CCH001-SDHT-1269-2025-291

Referencia: Contrato SDHT 1269-2025 "**REALIZAR LA FACTIBILIDAD, LOS ESTUDIOS Y DISEÑOS DEFINITIVOS Y LA EJECUCIÓN DE LAS OBRAS DE ESPACIO PÚBLICO, EN EL MARCO DE LA ESTRATEGIA REVITALIZA TU BARRIO, EN LOS POLÍGONOS PRIORIZADOS POR LA SECRETARÍA DISTRITAL DE HÁBITAT." (Grupo 5)."**

Asunto: *Respuesta a su comunicado SDH-1330-2025-0226 del 06/may/2026.* ANÁLISIS DE LA INFORMACIÓN CONTENIDA EN EL COMUNICADO CCH001-SDHT-1269-2025-248 – ENTREGA ACTUALIZADA DE PROPUESTAS DE DISEÑO ARQUITECTÓNICO Y URBANÍSTICO PARA REVISIÓN" CORRESPONDE A – ESQUEMA GENERAL – V1

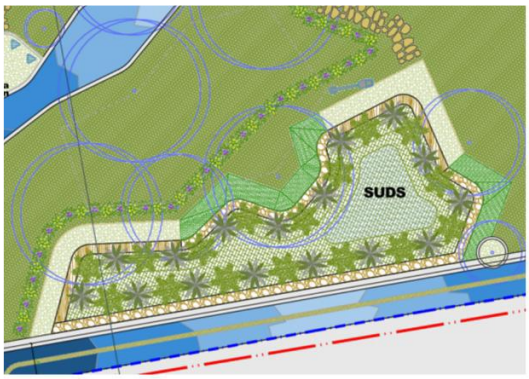
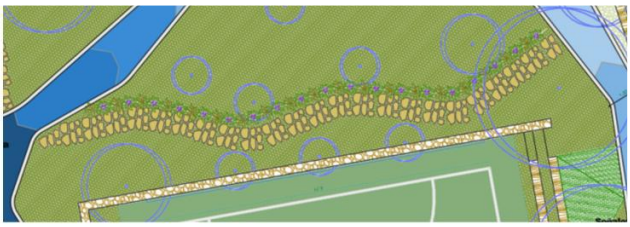
12- En los diferentes comités, mesas de trabajo y talleres llevados a cabo ha sido recurrente la solicitud de que en las zonas de biorretención la propuesta paisajística adquiera contundencia y protagonismo. Que no se vea como un “offset” del urbanismo y que se justifique por si sola.

Dar contundencia a la propuesta conlleva a que no sea debatible o modificable en la siguiente etapa.

Esta solicitud no se ha trabajado. Y al no recibir una memoria de diseño la propuesta paisajística sigue sin estar justificada y defendida.

Es importante que en el avance del diseño se tenga un diseño a detalle, clarificando cuales son las especies que se piensan sembrar, y cuáles son los fundamentos para su ubicación.

Que se espera de la propuesta: ¿un jardín más regular o algo asilvestrado?, ¿Se va a manejar un ritmo? ¿Por qué algunos senderos permeables están acompañados de vegetación y otros no lo están?

Rta: Se atiende la observación se definen las especies para jardín comunitario en escalonamiento por alturas hacia la zona de permanencia, especies que aportan color y favorecen la presencia de aves como colibrí e insectos polinizadores.

En el tema de SUDS se establece que le área de captación suficiente par este fin es la bahía de parqueo en donde se plantean alcorques inundables, al interior de parque no hay espacios de captación suficientes para este propósito.

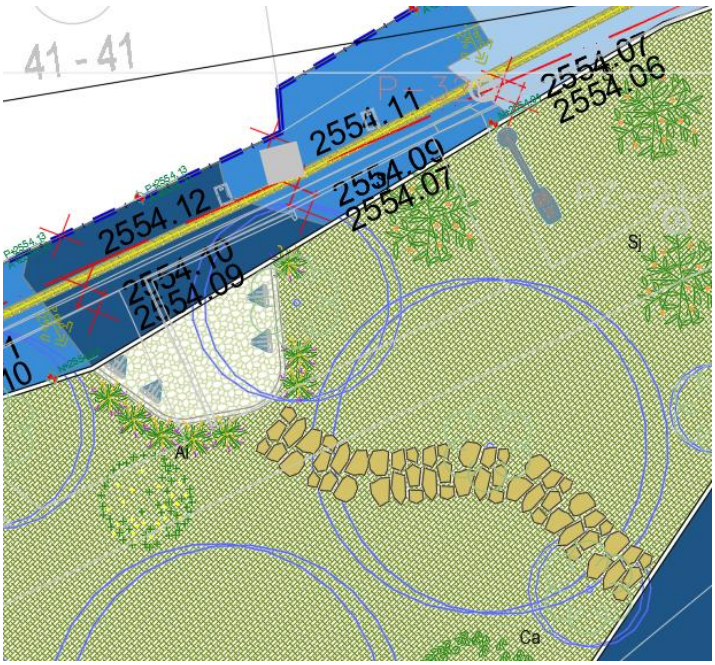
13- Los espacios de permanencia que dan frente a los predios del norte tampoco son justificados. Y carecen de carácter.

Rta: Se atiende la observación los espacios ubicados contra andenes adyacentes a predios favorecen la integración de estos andenes al parque y comunican a través de senderos permeables con los senderos internos del parque, son espacios permeables permiten la permanencia, la ubicación de señalización, con el acompañamiento de especies de jardinería como pasto cola de zorro.

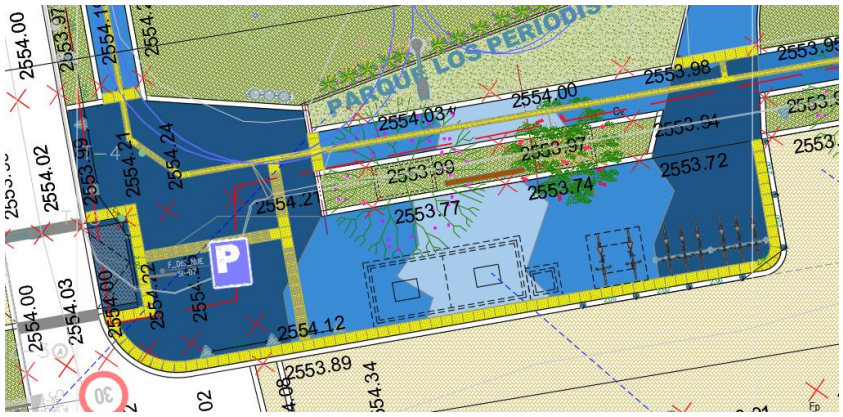
14- El área recuperada de la bahía carecen de carácter y al estar al mismo nivel que la vía dado que es un espacio pacificado, hay riesgo de reocupación por parte del vehículo.

Rta: Se atiende la observación, El uso de parqueadero para bahía se mantiene en la mayor parte de su área teniendo en cuenta lo expresado en el oficio 202622401728621 emitido por secretaria Distrital de Movilidad en la página 33 y 34 indica que dicha bahía de parqueo está habilitada para este fin, por lo cual el diseño de urbanismo no puede ir en contra de esta definición. Se adjunta oficio SDM

El tratamiento de piso del área destinada a ciclo parqueaderos y contenedores soterrados se maneja de igual manera a los senderos del parque con el fin de dar unidad con este espacio. Se ubican bolardos y mobiliario con el fin de evitar el parqueo de vehículos. Este espacio comunica con la plazoleta central y permite el parqueo de bicicletas.
